*Avis relatif aux risques entraînés par les
aménagements routiers de la R.N. 106
Boucoiran-Nîmes vis-à-vis du captage destiné
à la consommation humaine de la commune
de Sauzet (30)*

21 novembre 2001
BRGM/RP-51339-FR

Ce rapport est émis dans le cadre des missions d'appui du BRGM aux Services de l'Etat assurant la police des eaux. L'intervention a été sollicitée par la DDASS du Gard par correspondances des 5 et 14 septembre 2001 et après confirmation de la mission suite à une réunion de coordination tenue à la mairie de Sauzet (Gard) le 25 octobre 2001, en présence de représentants de la Mairie, du Conseil Général, de la DDASS, de la DDE et de son expert, ainsi que du BRGM.

Figure 1 : Extrait de carte géologique. Echelle 1/25 000.

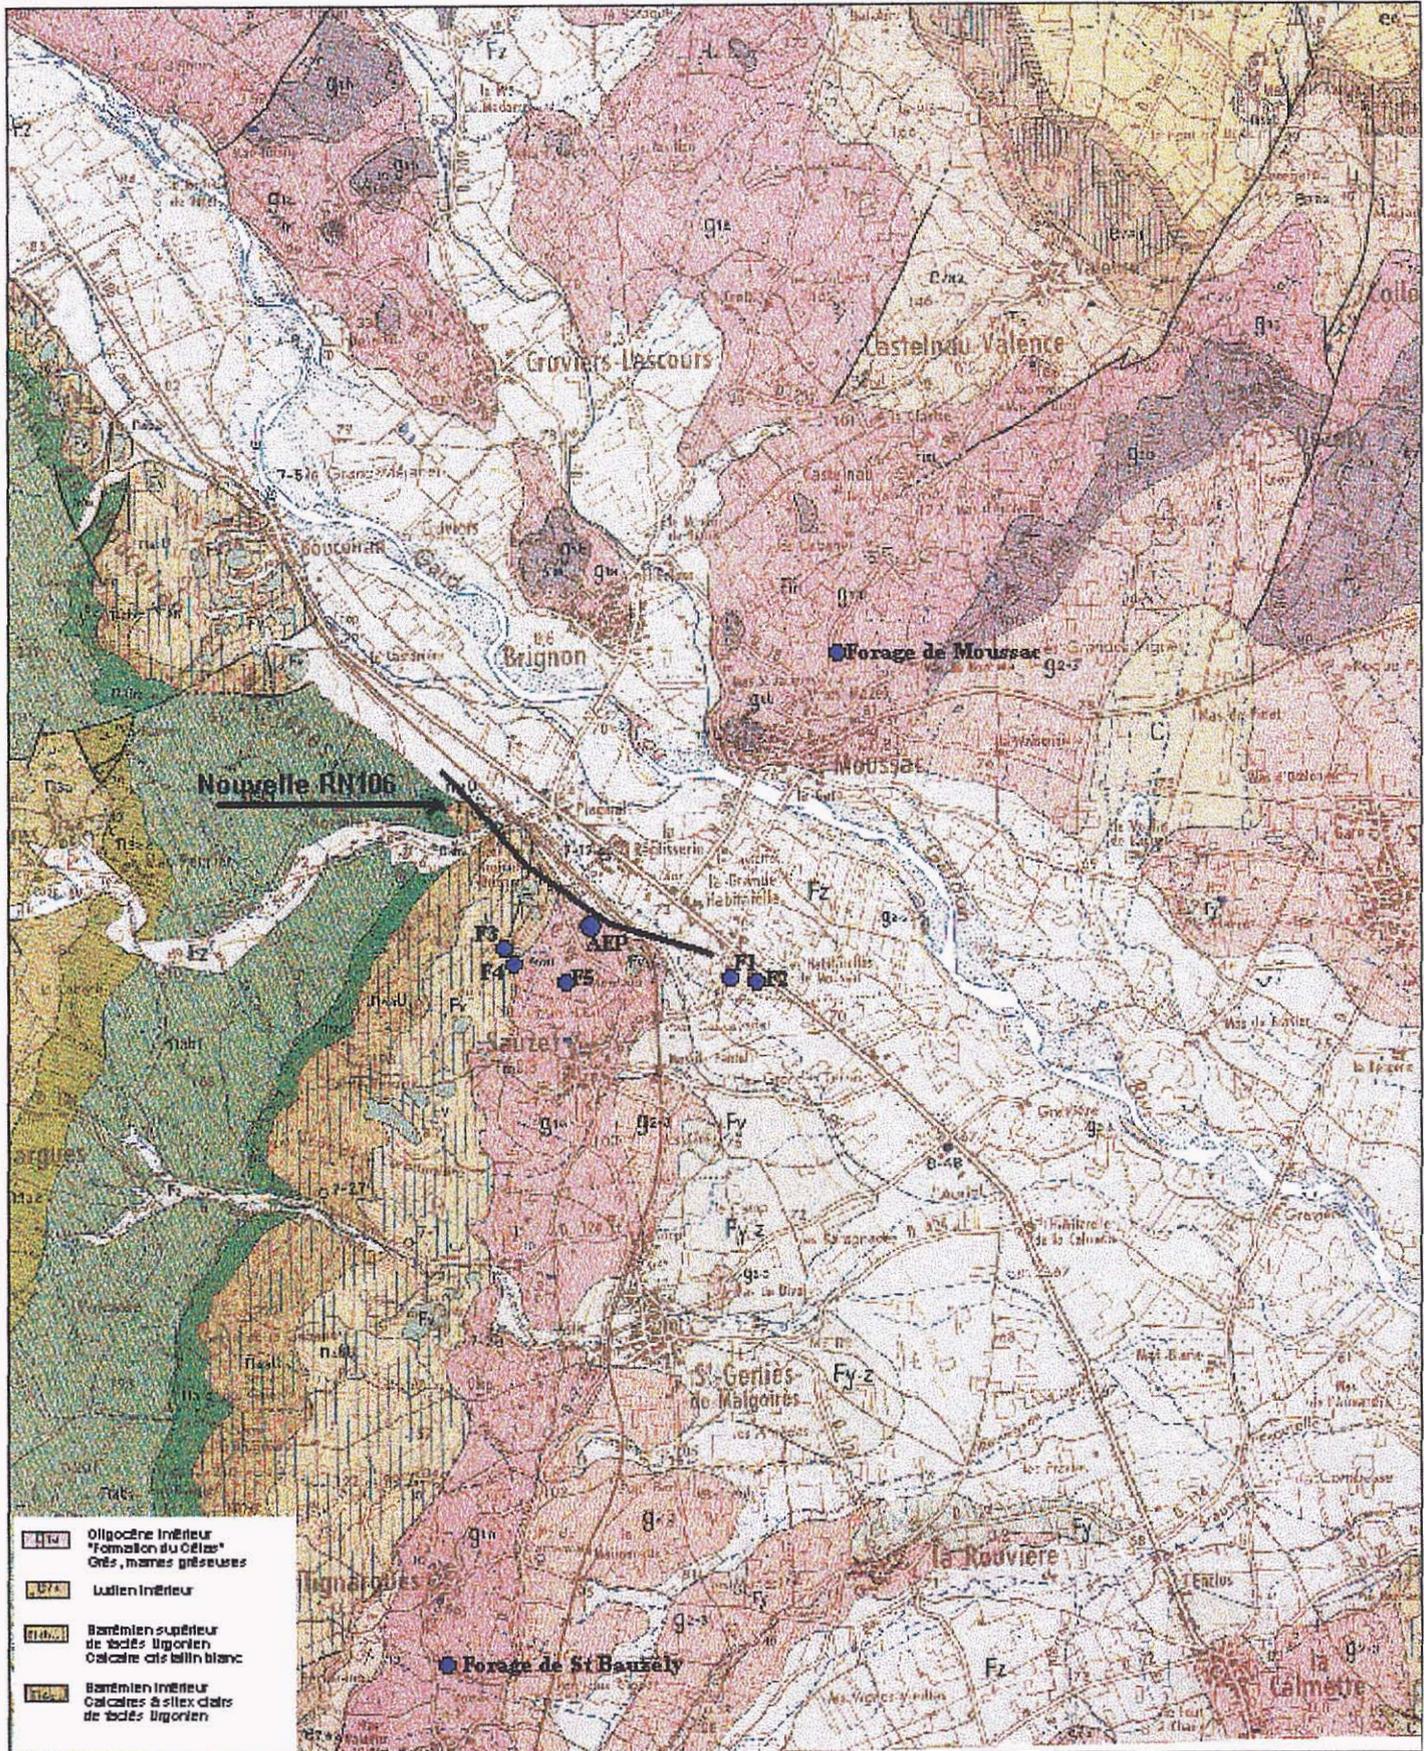
L'implantation de ces sondages et forages est fournie par la figure 1 ci après.

Il faut noter que le sondage F5 situé à 250 m du bouldou de Sauzet a recoupé 155 m de calcaires sans aucune intercalation argileuse ou marneuse.
